Dotyczy: przetargu nieograniczonego ozn. ZP.272.1.2020 na PRZEBUDOWĘ, TERMOMODERNIZACJĘ I ZMIANĘ SPOSOBU UŻYTKOWANIA POMIESZCZEŃ BUDYNKU POWIATU KOSZALIŃSKIEGO PRZY ULICY ANDERSA 32 W KOSZALINIE WRAZ Z NIEZBEDNĄ INFRASTRUKTURĄ TECHNICZNĄ

WYJAŚNIENIA TREŚCI Specyfikacji Istotnych Warunków Zamówienia (SIWZ) nr 8 i ZMIANA TREŚCI Specyfikacji Istotnych Warunków Zamówienia (SIWZ) nr 3

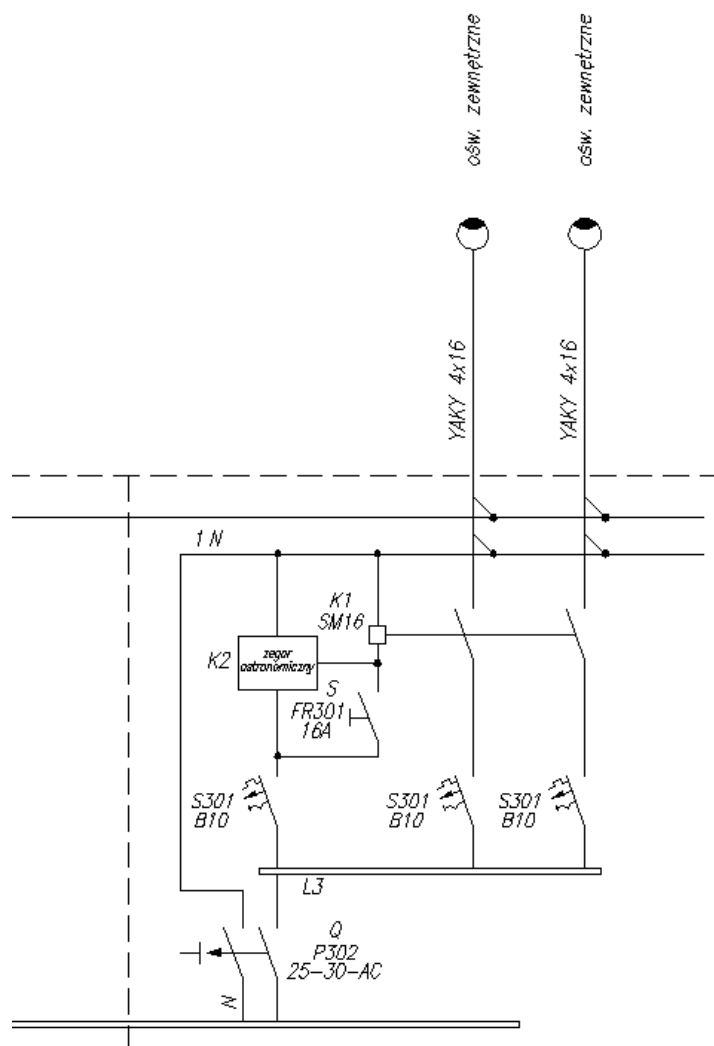
PYTANIE nr 3:

W projekcie brak schematów tablic TOŚ, TD, TUPS - prosimy o uzupełnienie.

ODPOWIEDŹ:

TUPS – rozdzielnica UPS 10kVA

TD – rozdzielnica dźwigu windy – w dostawie dostawcy windy

TOŚ – należy dołożyć do RG następujące elementy:
